改善箇所説明図

不具合の内容

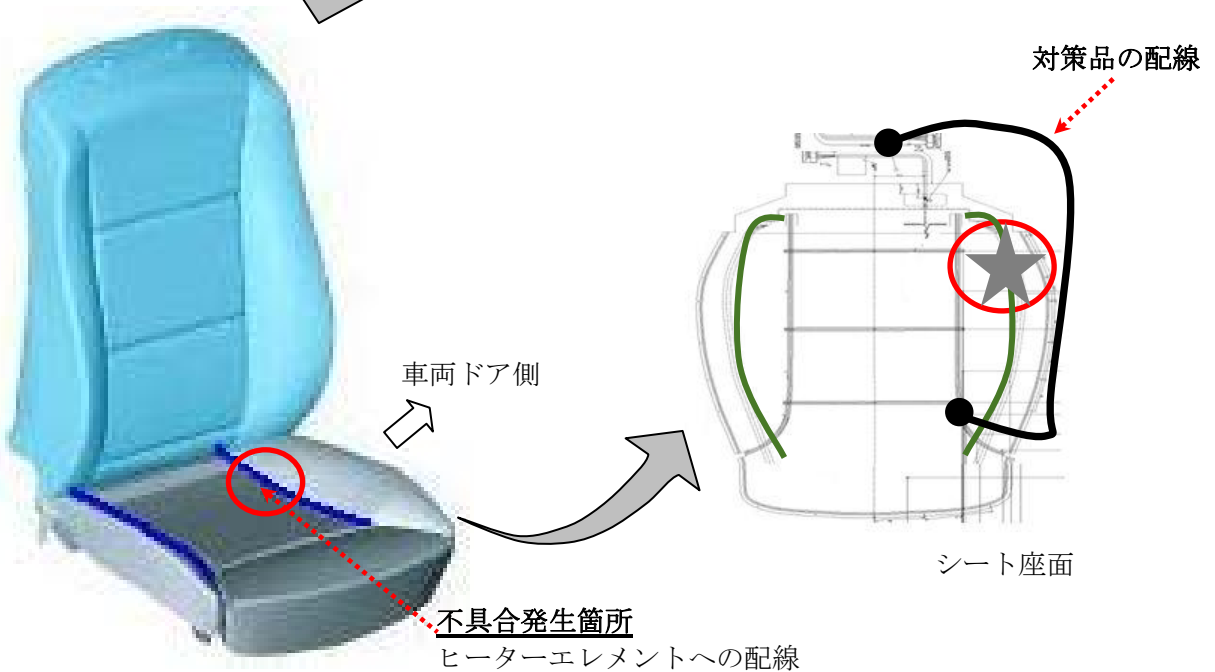
前席シートにあるシートヒーターの電気配線（より線）の強度が不十分なものがあるため、乗降時に当該電気配線に度重なる圧力負荷がかかった場合、当該電気配線の一部が損傷し、シートの一部が焦げ、最悪の場合、乗員が火傷を負うおそれがある。

全車両、当該部品の良否を判定し、不具合品の場合は対策品の配線を追加する。

シート下のシート フレームに白色ペイントを塗布する。
